Città di Ragusa

ARGOMENTO IN ESAME: Presa d'atto dell'adeguamento alla L.R. n.3 del 17/03/2016 e D.A. 319/GAB del 05/08/2016, del Piano di Utilizzo del Demanio Marittimo prospiciente il territorio comunale di Ragusa, Adozione dello stesso e Approvazione del Rapporto Ambientale e dello Studio di Incidenza Ambientale. Proposta per il Consiglio

EMENDAMENTO N. 01

La tavola Tavola 7.3 viene modificata come da allegato

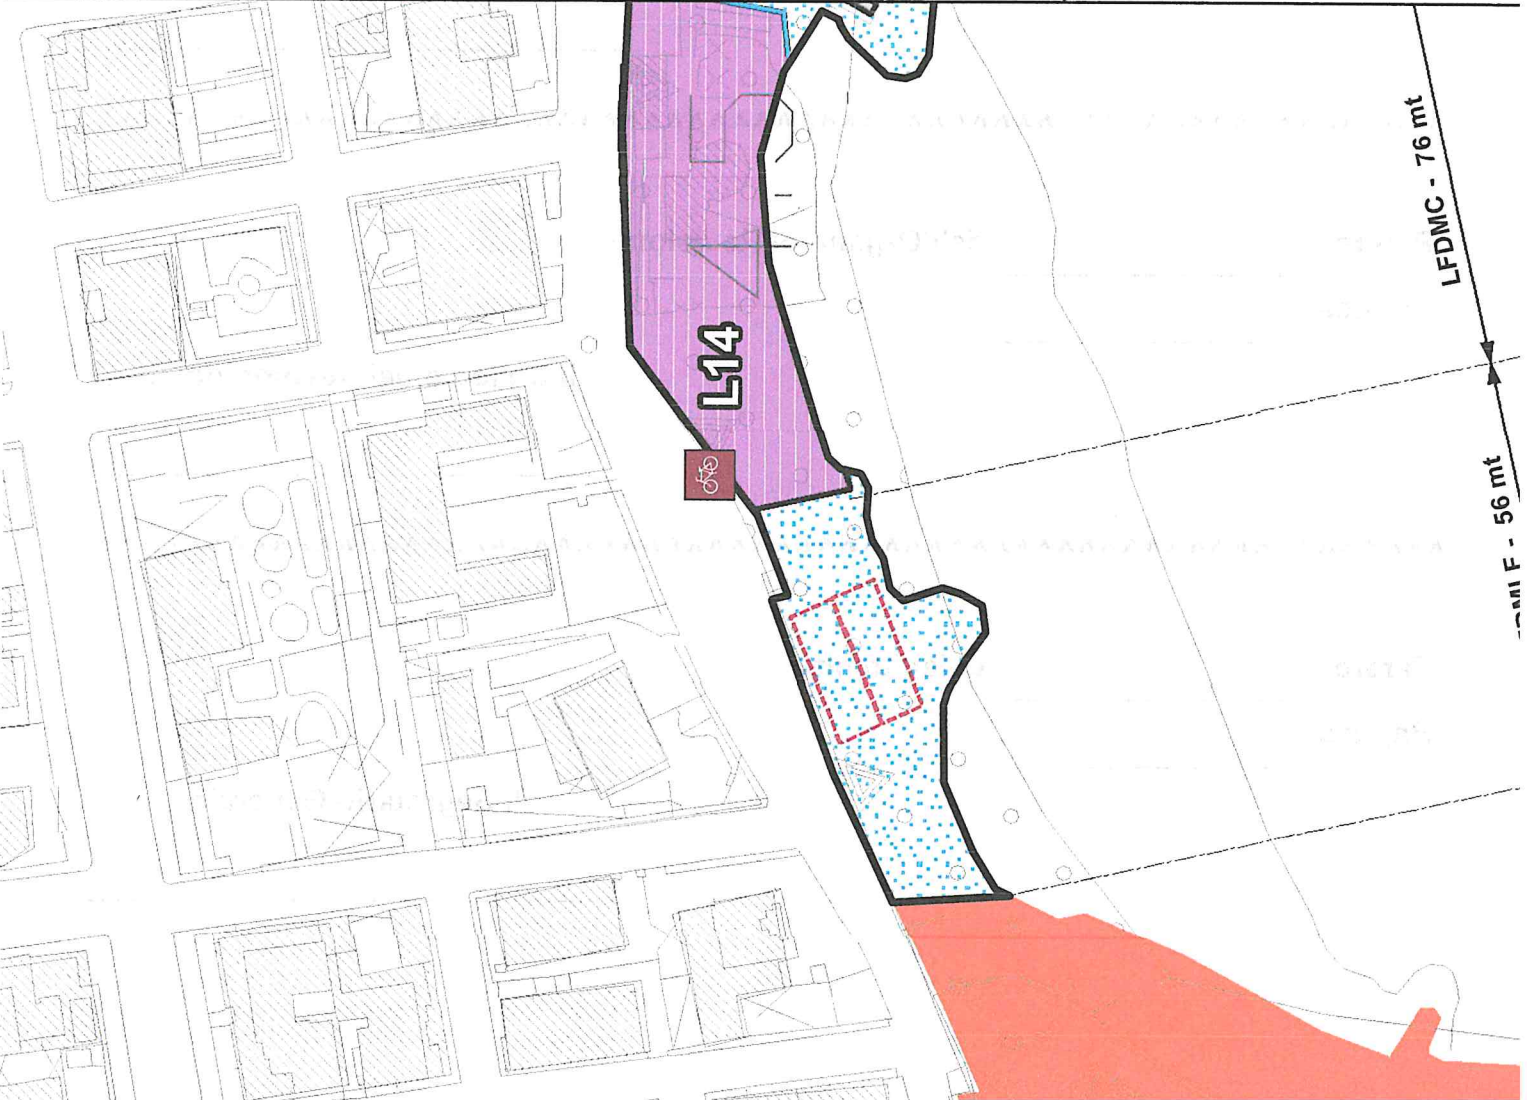
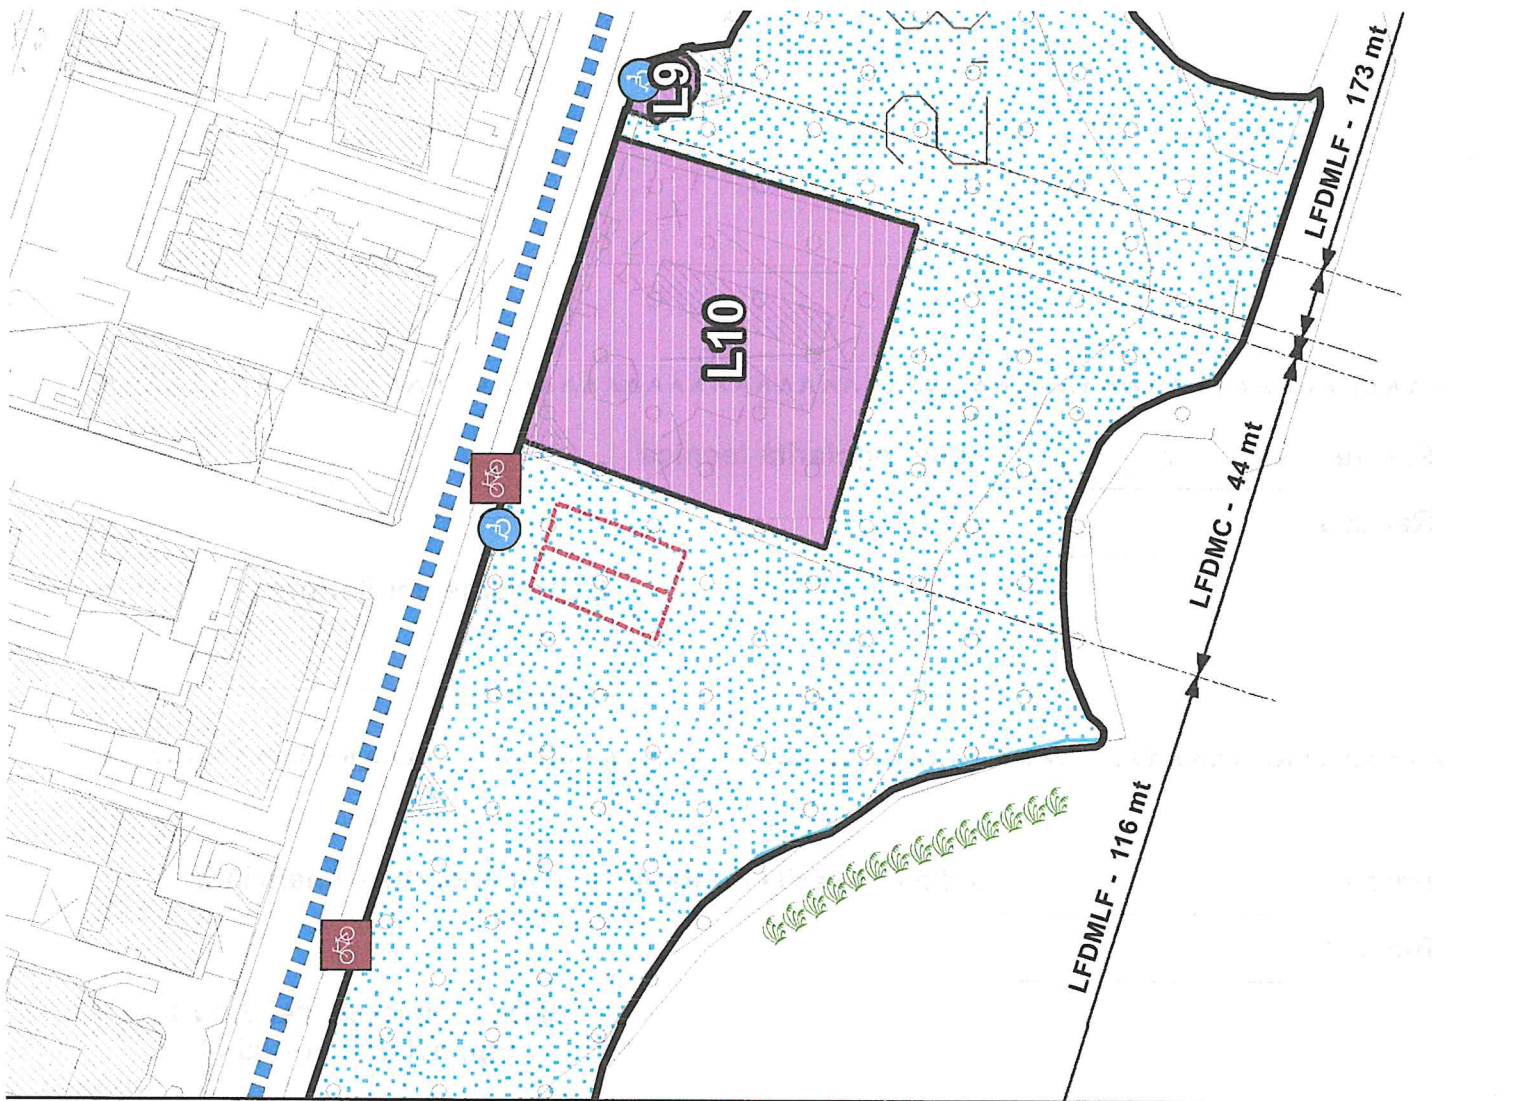
Occorre procedere alla regolamentazione degli spazi ludici già individuati nell'area tra il lotto 14 e il Porto Turistico e nell'area accanto al lotto 10, in quanto tale norma è stata omessa per mero errore di trascrizione, si rileva, inoltre, l'opportunità di ampliare detti spazi come nelle immagini allegate.

Per quanto sopra si propone di emendare la tavola 7.2 come da stralcio allegato.

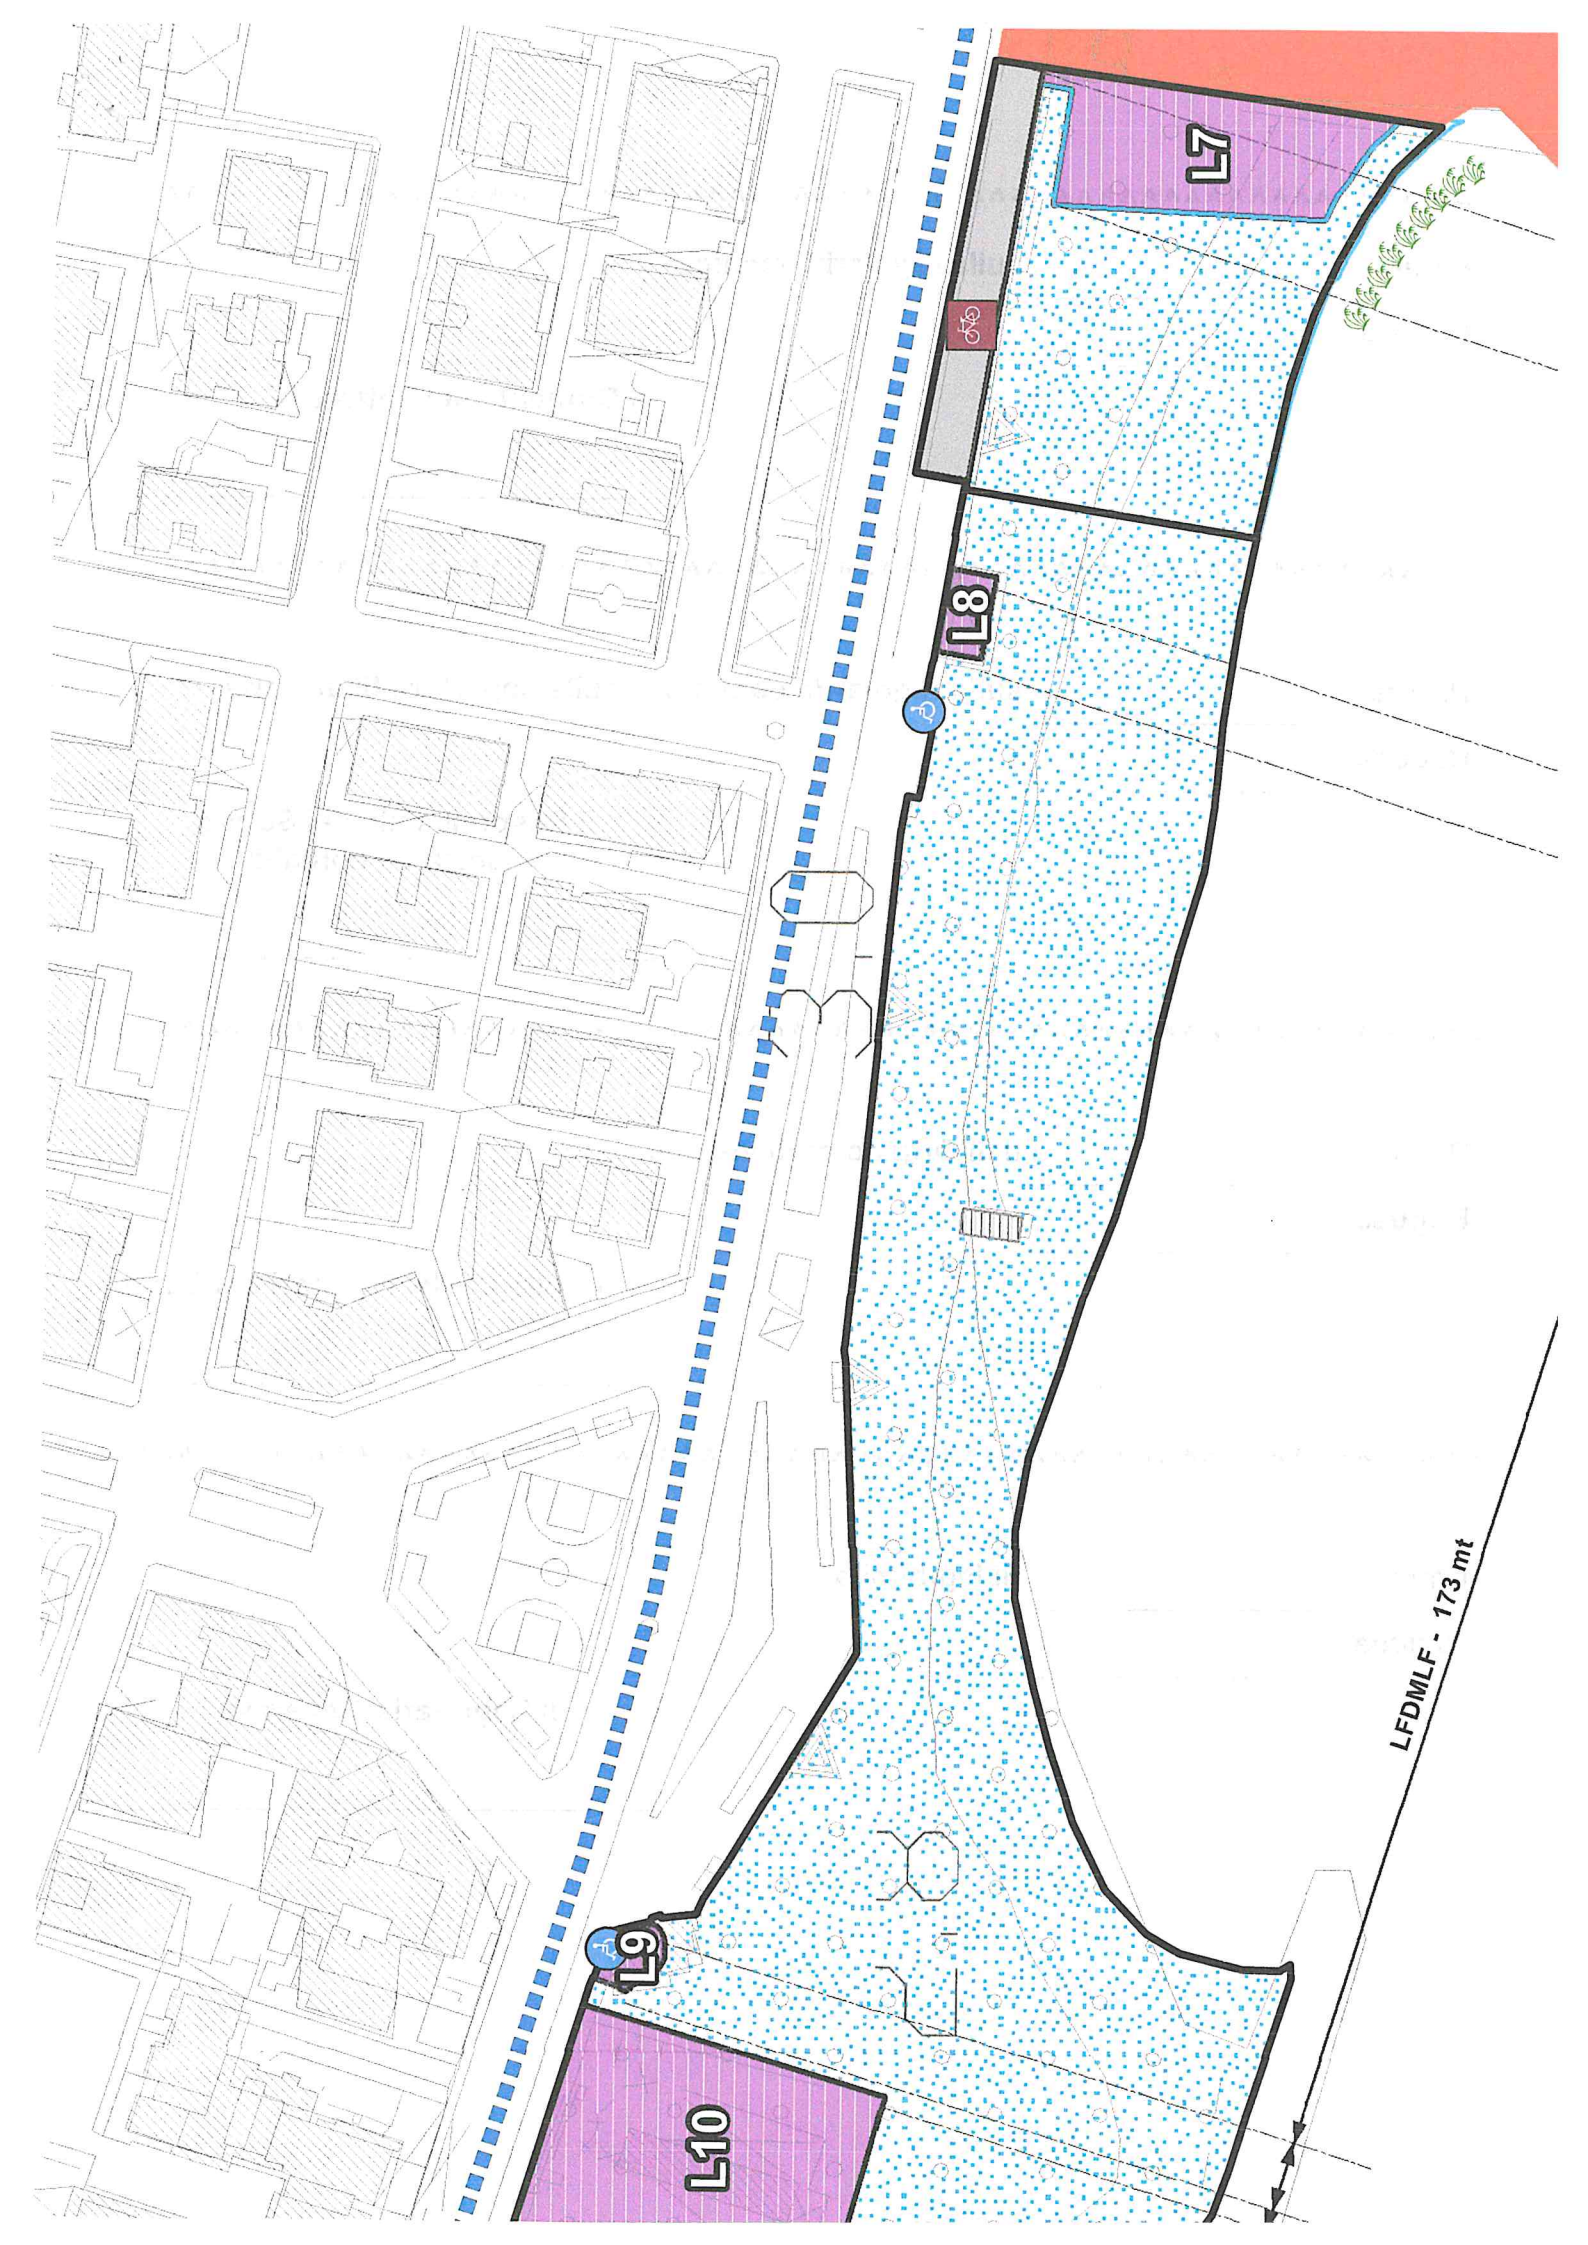
Si rileva l'effettiva opportunità di incrementare gli accessi per disabili in alcune zone del demanio poco servite, quale la zona B4.

Inoltre si propone di emendare la tavola 7.2 come da stralcio allegato.

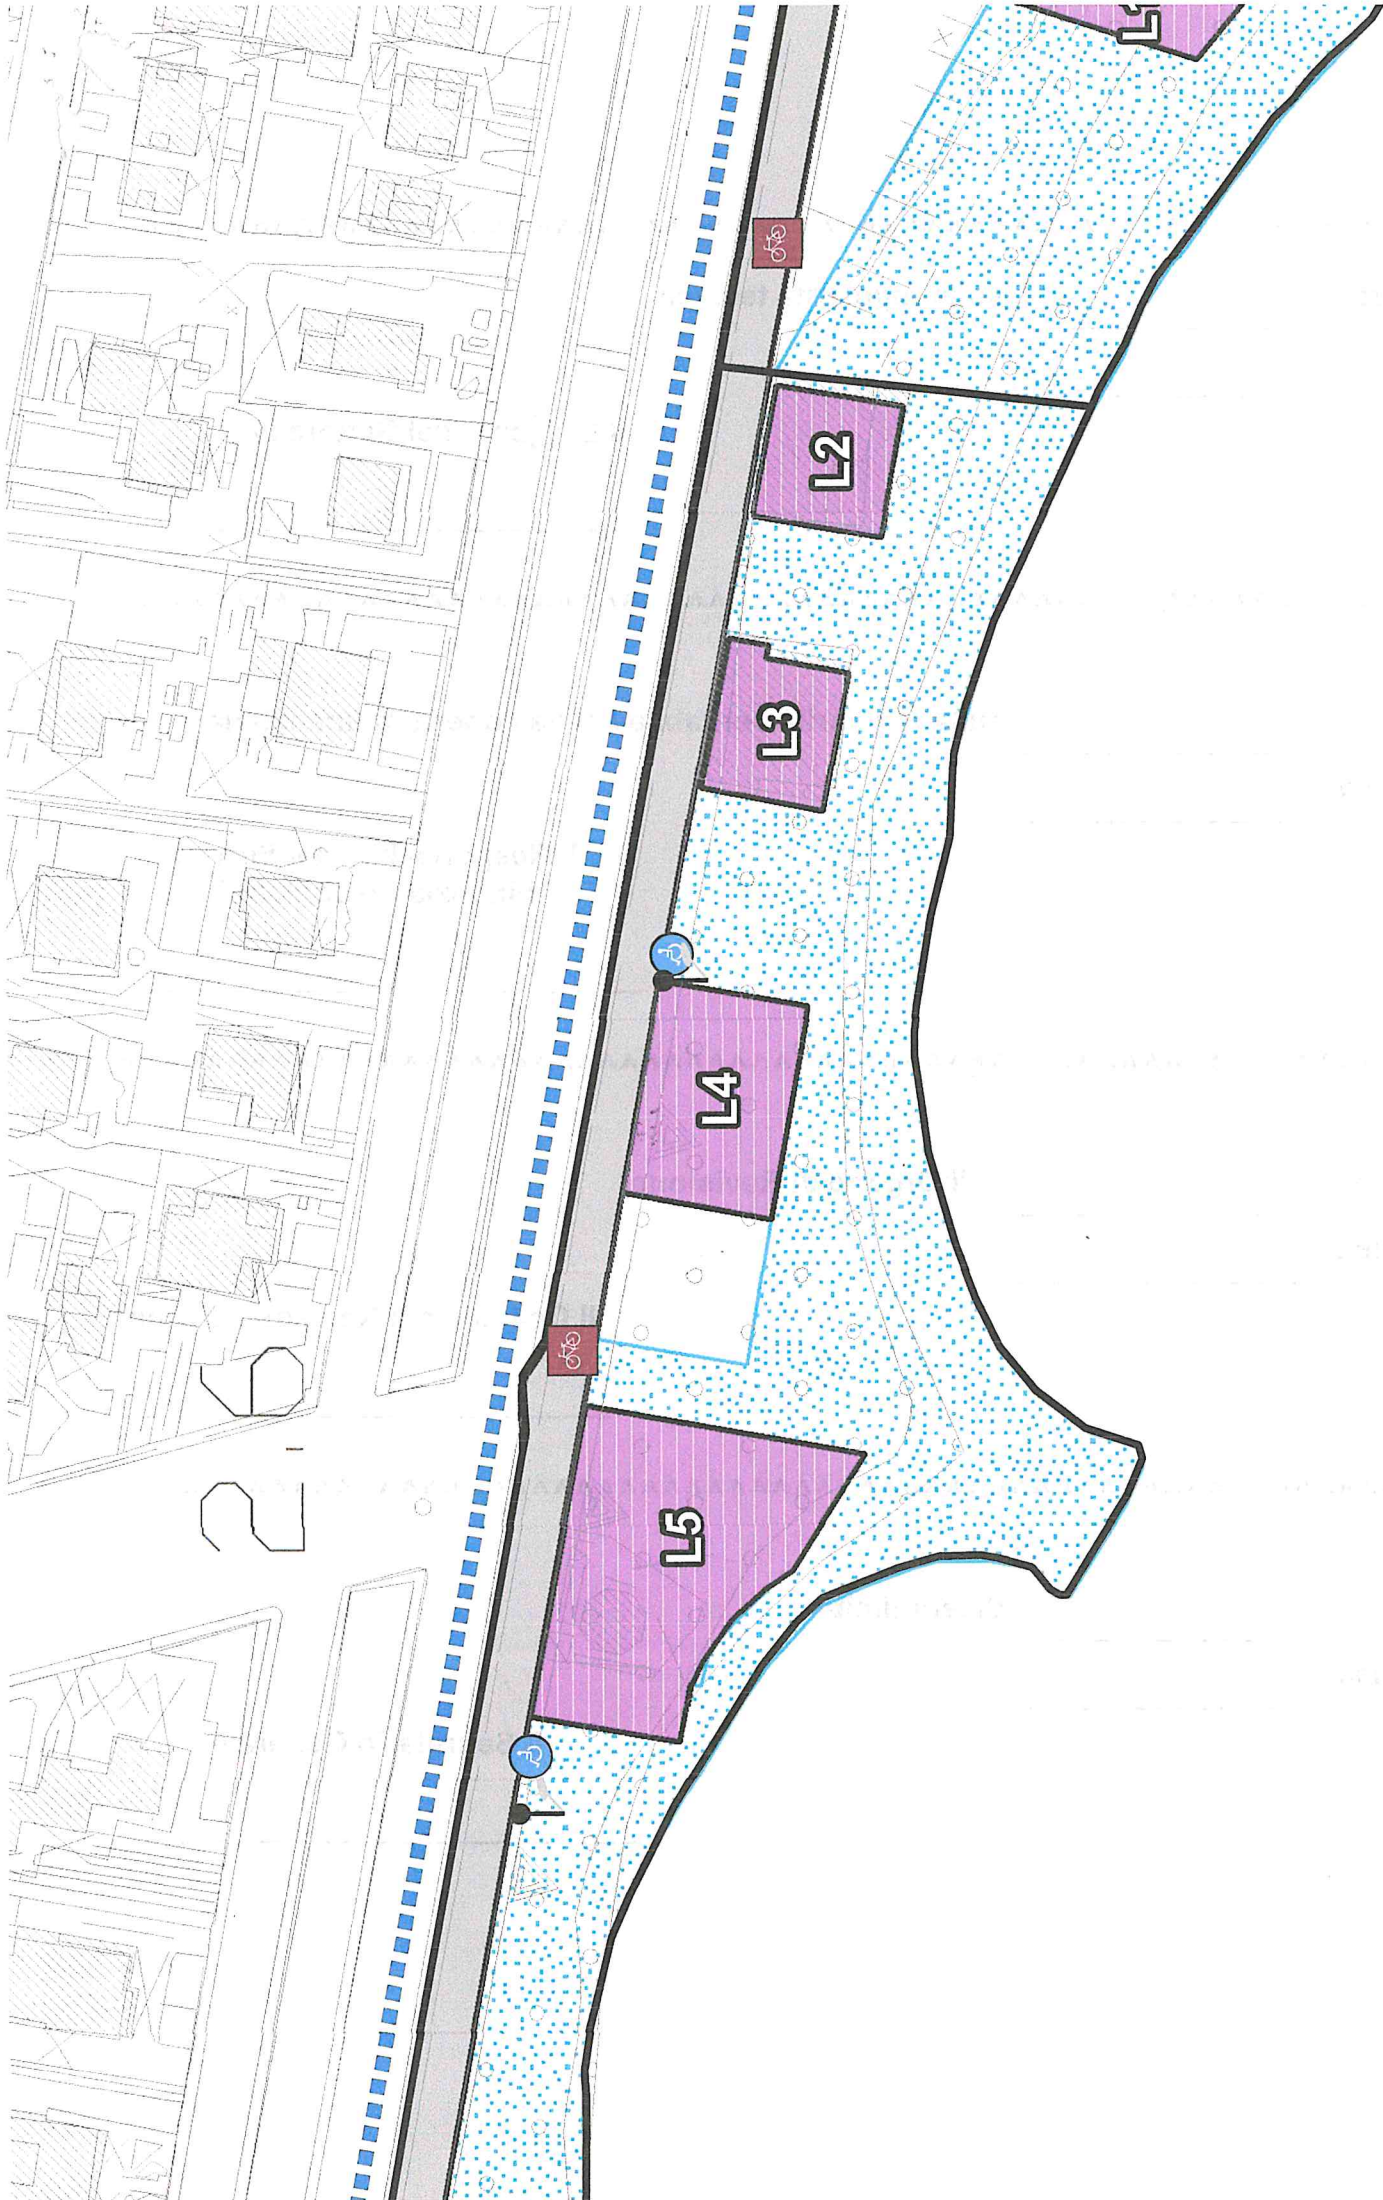
A seguito dell'osservazione effettuata per la concessione L5 circa l'ulteriore arenile concesso dalla regione, di cui l'ufficio non era a conoscenza, si rileva che gli spazi di spiaggia libera a diretta fruizione dei bagnanti vengono ridotti in maniera considerevole soprattutto se si considerano i tratti di spiaggia B2. In tale ottica e considerato che l'osservazione per il lotto L5 fa riferimento ad un ampliamento già concesso dalla regione, si ritiene necessario eliminare il previsto ampliamento del lotto L4.

**PLANIMETRIE DELLE STRUTTURE ESISTENTI E PREVISTE - LOTTO N° 21 COCO MARIO STABILIMENTO A SERVIZIO DELLA
BALNEAZIONE BAR/PIZZERIA ESISTENTE**

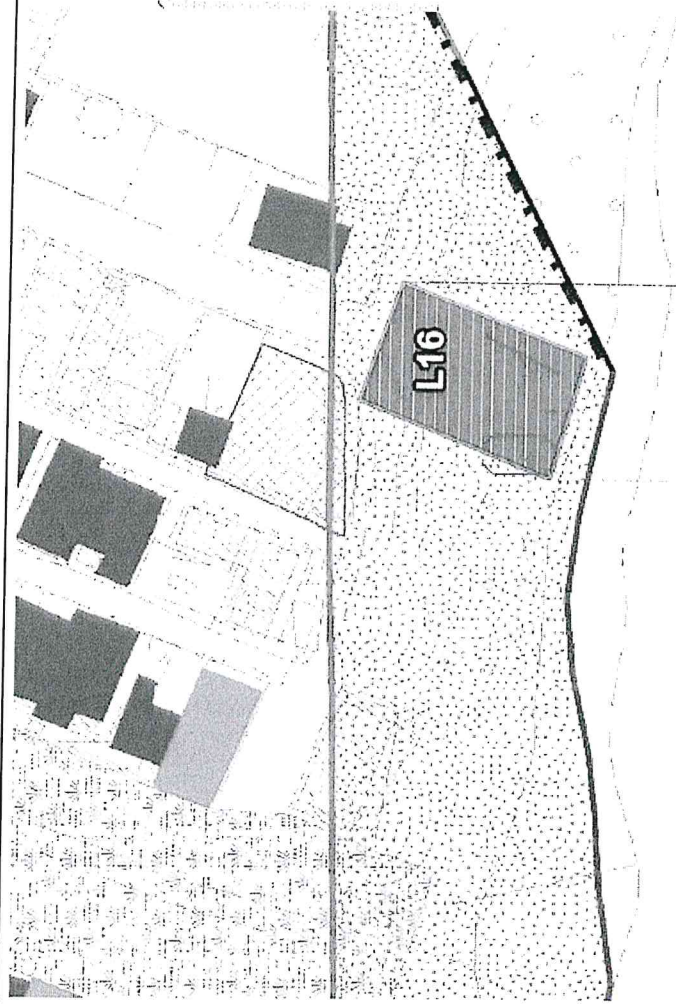
4. sostituire la scheda a pag. 96 della relazione denominata "*Planimetrie delle strutture esistenti e previste - lotto n° 21 coco mario stabilimento a servizio della balneazione bar/pizzeria esistente*" con la scheda allegato n. 2 al presente emendamento;
